## 石川県行政庁舎14階ワークラウンジ整備業務委託 企画提案に係る質問と回答

14階平面図 1:200

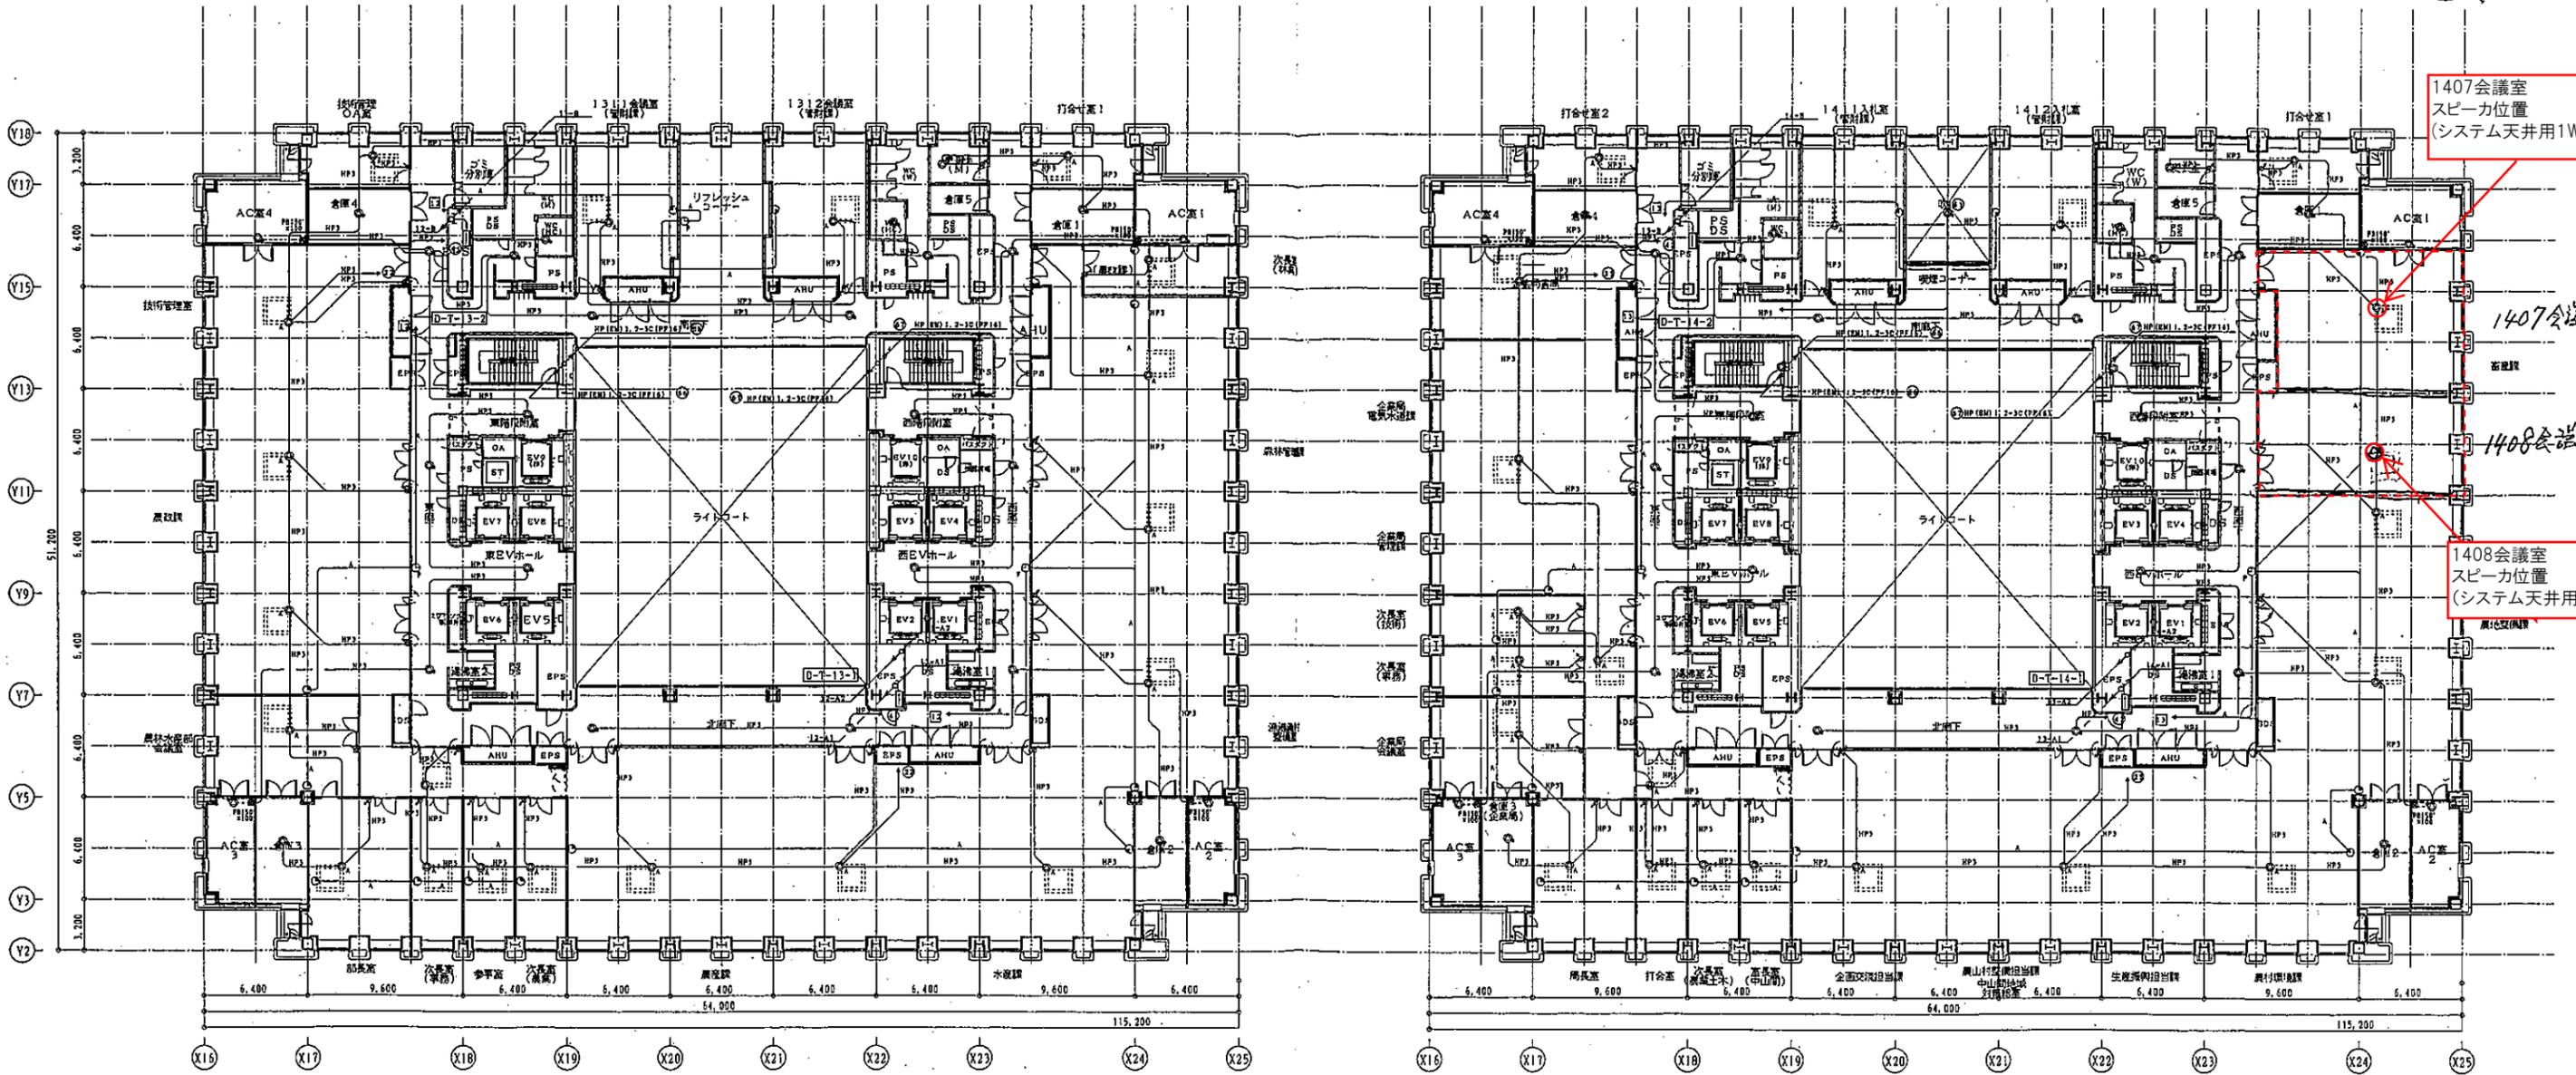
9	R7.7.25	仕様書4(2)エ	45席の座席数にはミーティングスペースなども数に含めていいのでしょうか。	ミーティングスペースの席数も含めます。
10	R7.7.25	—	今回のワークラウンジの利用方法の想定を教えてくださいませんか。	利用対象は職員のみです。職員がモバイルPCを持参して、ラウンジ内の好きな席で業務をおこないます。これ以外の利用方法は提案事項とします。
11	R7.7.25	—	部門を超えた繋がりは必要でしょうか。	部門が異なるメンバーとのコミュニケーションの活性化、と解釈しました。ワークラウンジにより、コミュニケーションが活性化することは必要と考えます。
12	R7.7.25	—	他部署との結びつきは強いでしょうか。	比較対象がないため強いかどうかはお答えしかねますが、プロジェクトによっては他部署と連携して行うものもあります。
13	R7.7.25	仕様書4(2)エ	利用促進を高めるためICT機器を使用して運営することが望ましいと思われるが、ICT・システム導入はご提案まででよろしいでしょうか。	オフィス構築必要最低条件には含まないため提案は必須ではありませんが、実施要領5<評価基準表>の独自提案として加点対象になります。なお、ICT・システム導入の提案は、仕様書4(2)オ～クの対象外です。
14	R7.7.22	—	県側の改修工事のおおよそのスケジュールが決まっているならご教示ください。	レイアウト確定後、一か月半程度の工期を想定しています。(電源工事は什器調達と同時進行予定)
15	R7.7.22	図面	個室ブース設置にあたり消防法に抵触するかどうか確認が必要のため、非常スピーカーの位置をご教示ください。	スピーカー位置図を添付します。

1407会議室  
スピーカー位置  
(システム天井用1W)

1408会議室  
スピーカー位置  
(システム天井用1W)
